监理工程师通知单

工程名称：南京熊猫电子、南京熊猫现代服务业光伏发电项目

编号：JXMB—001

关于现场施工质量的问题

附照片

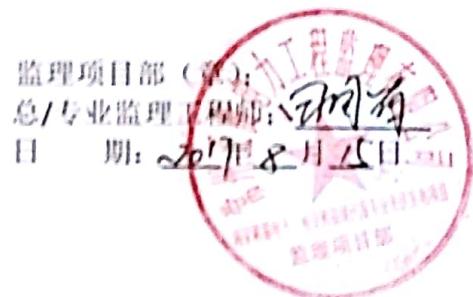
1. 现场砂石有没有标准的配合比；
2. 现浇混凝土支墩过程中振捣不到位，存在蜂窝状现象；
3. 已浇筑完成的支墩存在裂纹现象；
4. 现场施工人员施工技术交底不到位；

以上存在的问题请你单位认真自查，对施工人员进行技术交底，对已施工的不符合规范及设计要求的部分进行返工处理，限期2日内整改、自检合格后，报监理项目部验收。
